雲林縣埕梧滯洪池水岸環境改善計畫

生態檢核報告 (維護管理階段) 修正版

植梧滯洪池水岸環境改善計畫 維護管理生態檢核報告審查

委員意見回覆情形

圖 5-1 本計畫調查位置及調查路徑圖

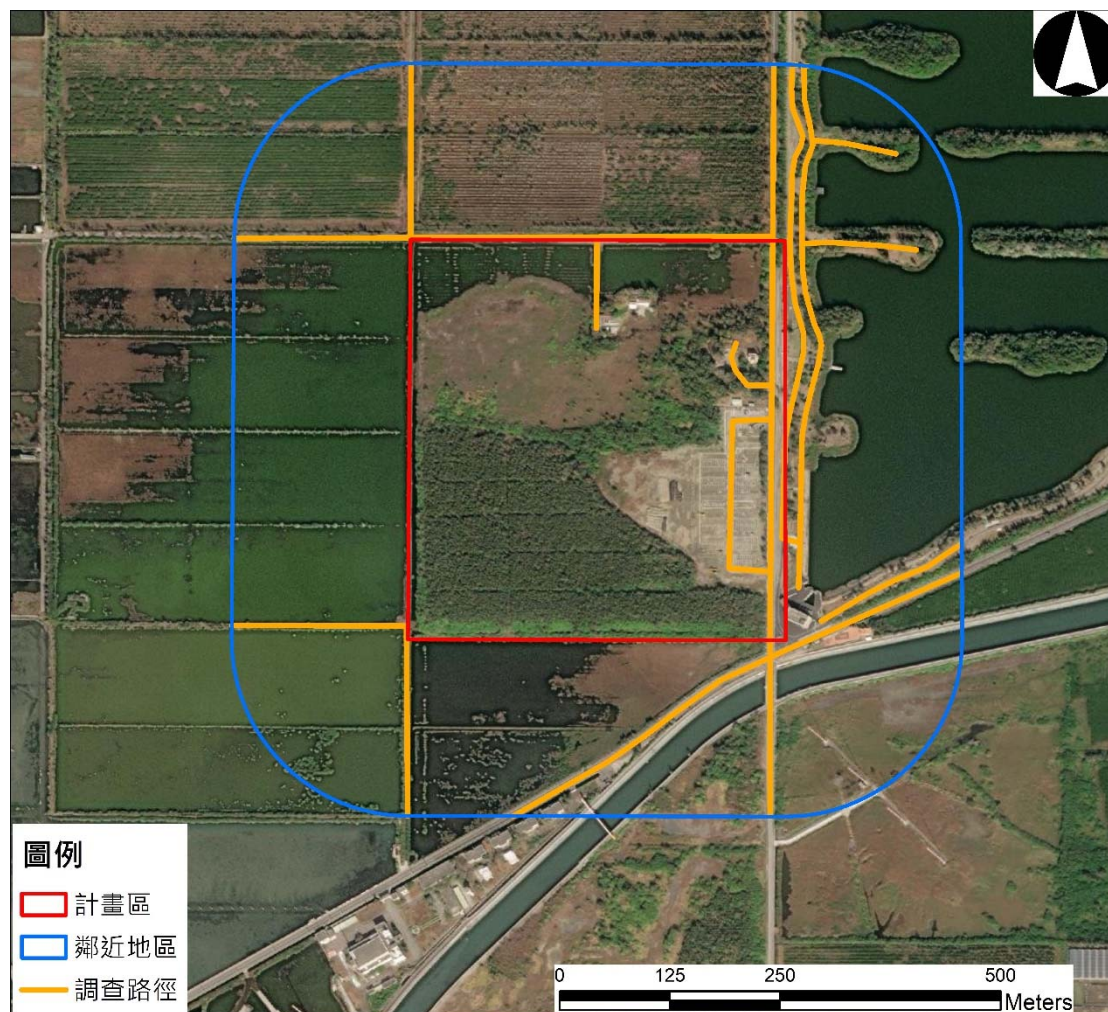
委員意見	團隊回覆
並於調查範圍圖或生態敏感圖中標示出調查點位及調查路線。	查，前期沒有設置樣區進行調查，因此本調查沒有設置樣區。
7. 本案僅有植物調查，但在生態關注課題中包含鳥類等其他議題，卻都沒有列入調查項目中，團隊需說明本案生態檢核僅進行植物調查之依據或原因為何。	植物調查範圍及路徑已於圖 5-1 中呈現，再請委員參閱。相關建議如第六章。
8. 工區範圍內之稀有植物或一些值得予以地保留之原生植物，應進行定位並彙整出資料提供管理單位參考，並在生態敏感圖中標示出。	稀有植物資料於報告中呈現，詳圖 5-2 表示。
9. 調查成果多為質性描述，建議採用量化數值反映出施工前後之生態優劣，並對未來是否需進行生態補償措施或改善工法進行滾動式檢討。	本調查乃依照前期調查內容進行，故僅針對自然度分布變化進行量化比較。相關建議於第六章。
10. 本案工程以新增植栽為主，或可增加植物解說牌加強環境教育功能。	謹遵委員意見。
11. 請補充結論與建議章節，彙整說明生態檢核執行成果及各項生態措施於施工前後之成效、是否還需進行改善或未來是否仍有追蹤監測之必要。	感謝委員提點，已補充第六章結論與建議，另外於第四章補充各階段整愛檢核之情形，請委員參照。
二、王鴻濬委員	
1. 本區人工設施以停車場居多，請對鋪面即透水性上的檢核或建議。	本調查乃依照前期調查內容進行，故僅針對陸域植物及環境自然度分布變化進行調查，並著重於前後期自然度變化比較。
2. 本區做了自然度分析，請對自然度和操作定義做說明	自然度分級定義依據環保署「植物生態評估技術規範」(2020)，已補充於報告書 P.24。
3. 頁 16 面積變化增加減少多為 0.65 公頃，面積占比也有，對自然度的影響為何可加以說明。	面積變化及占比的增加減少主要差異在計畫區東側的停車場施工區域。本計畫 111 年 3 月調查時停車場施工區域已完工，較前期 2021 年 5 月調查增加綠地面積，而草生灌叢、裸露地及人工建物是減少的。
